To: [redacted] 5.1.2e [redacted] 5.1.2e @gelderland.nl  
Cc: [redacted] 5.1.2e [redacted] 5.1.2e [redacted] 5.1.2e [redacted] 5.1.2e @gebroedersblokland.nl; [redacted] 5.1.2e [redacted] 5.1.2e [redacted] 5.1.2e [redacted] 5.1.2e [redacted] 5.1.2e [redacted] 5.1.2e @gelderland.nl  
From: [redacted] 5.1.2e  
Sent: 8/25/2025 11:07:14 AM  
Subject: Re: aansluiting Vijverweg op de Ritzema Bosweg  
Received: Mon 8/25/2025 11:07:14 AM

Ik heb intern overleg gehad en wij zijn tot het volgende standpunt gekomen:

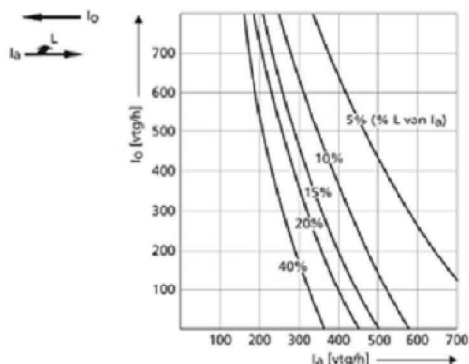
De Provincie Gelderland geeft de voorkeur aan **de realisatie van een linksafvak (voor verkeer vanuit het oosten)**. Daarmee wordt onzes inziens een goede doorstroming op de Ritzema Bosweg voor doorgaand verkeer en openbaar vervoer beter gewaarborgd.

De reden voor deze voorkeur is mede gefundeerd op de CROW richtlijn ASVV2021 voor wegen binnen de bebouwde

ASVV 2021 bevat een vuistregel voor de noodzaak van een linksafvak. Als het snijpunt van de intensiteiten op beide rijstrook rechts van de curve ligt, is een linksafvak nodig. Ervan uitgaande dat maximaal 5% van de rijstrookintensiteit het plangebied inrijdt, moet de intensiteit op beide rijstroken dus ongeveer > 500 mvt/uur bedragen, uitgaande van het spitsuur. Het verkeersmodel Foodvalley laat zo'n 7.000-8.000 mvt/etmaal per richting zien, wat uitkomt op > 500 mvt/uur in de spits. Een linksafvak is dus aanbevolen.

Overigens geeft het CROW de zichtafdekking niet als negatief punt bij linksafvakken, wel bij rechtsafvakken. De reden hiervoor is vermoedelijk dat oprijdend verkeer veel meer tijd heeft om rechtdoorrijdend verkeer te signaleren en desnoods ook nog op het middendeel kan wachten. Bovendien is het binnen de kom, dus zijn de snelheden laag. Het risico op afdekongevallen lijkt ons dus klein.
